改善箇所説明図

改善内容

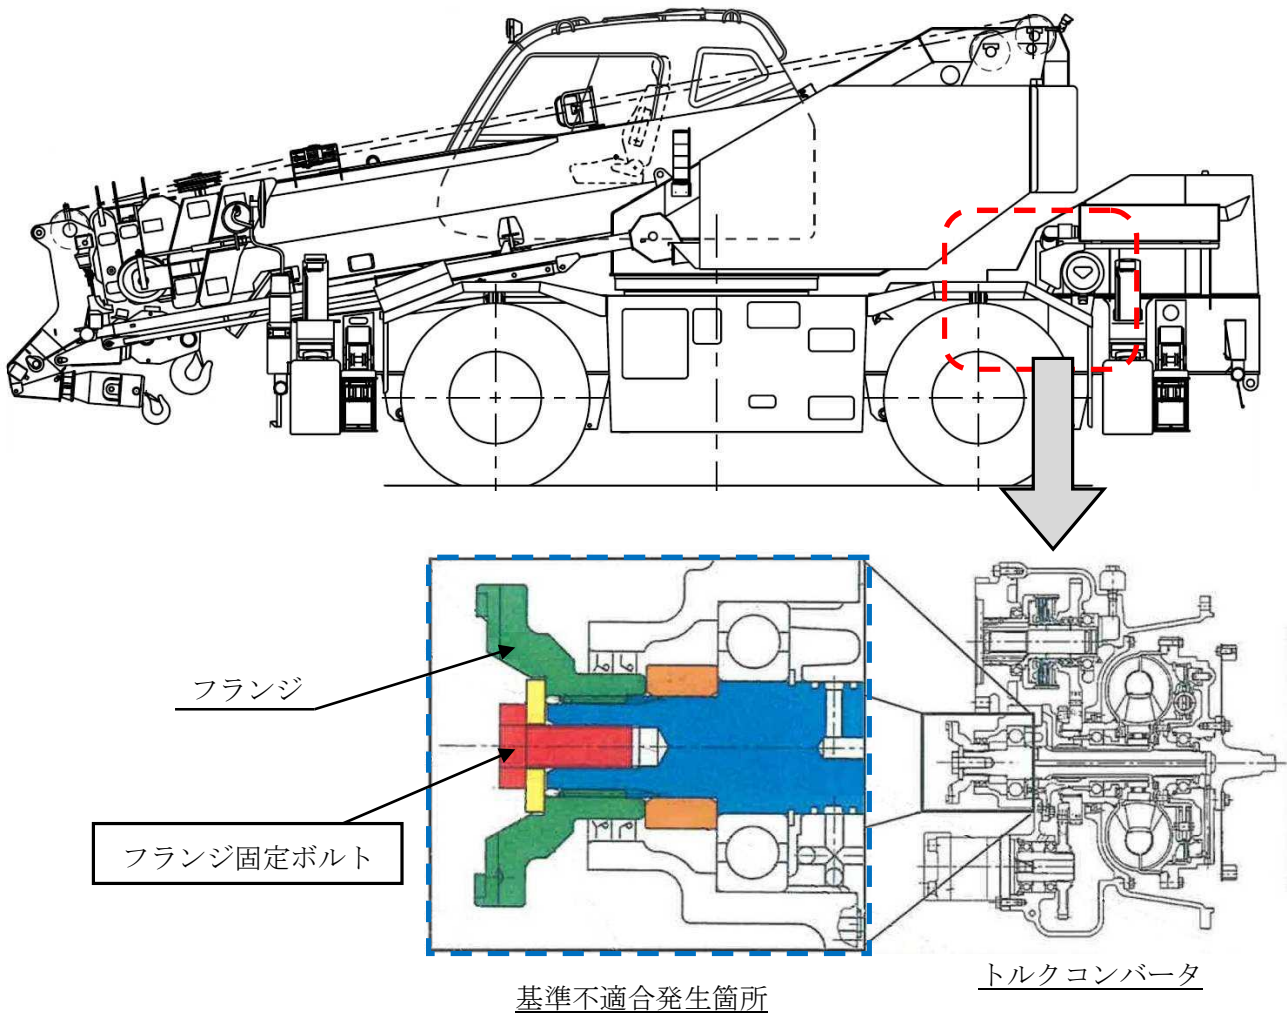
ホイールクレーンの動力伝達装置において、トルクコンバータのスプライン部の設計評価が不適切なため、長期間の走行によりスペーサ及びフランジの合わせ面が摩耗し、フランジ固定ボルトの軸力が低下して緩むことがある。そのため、そのままの状態で使用を続けると、当該ボルトが脱落して、最悪の場合、フランジが外れ、動力伝達することができなくなり走行不能となるおそれがある。

全車両、ネジロック剤の塗布量を増やしたボルトに交換する。

注： は交換部品を示す。

識別：フランジ固定ボルトの頭部に白色ペイントを行う。
